仕様変更のご案内

HS5D/5E/5L 形 安全スイッチ用アクチュエータ

HS5D/5E/5L 形安全スイッチ用アクチュエータの部品の樹脂色変更についてご案内いたします。

HS5D/5E/5L 形安全スイッチ用アクチュエータ
形番：HS9Z-A55（水平／垂直可動タイプ）

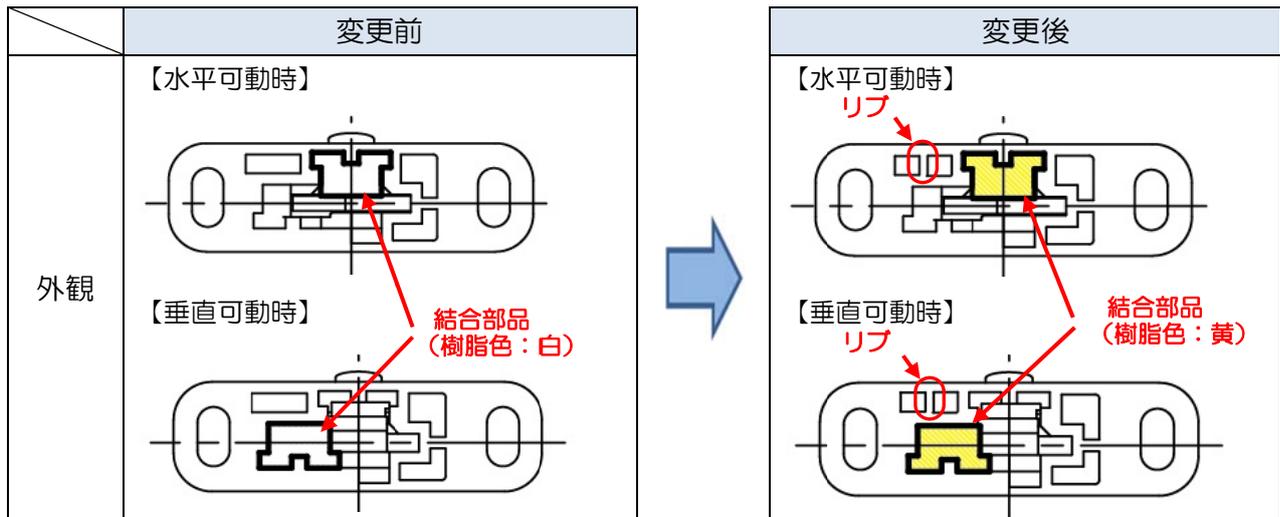
使用部品の樹脂色と形状を変更いたします。

（アクチュエータの外形寸法および取付穴寸法の変更はありません。）

※ 結合部品の形状も一部変更しますので、変更前後で、アクチュエータ本体と結合部品の互換性はありません。
また、形番、価格の変更はありません。
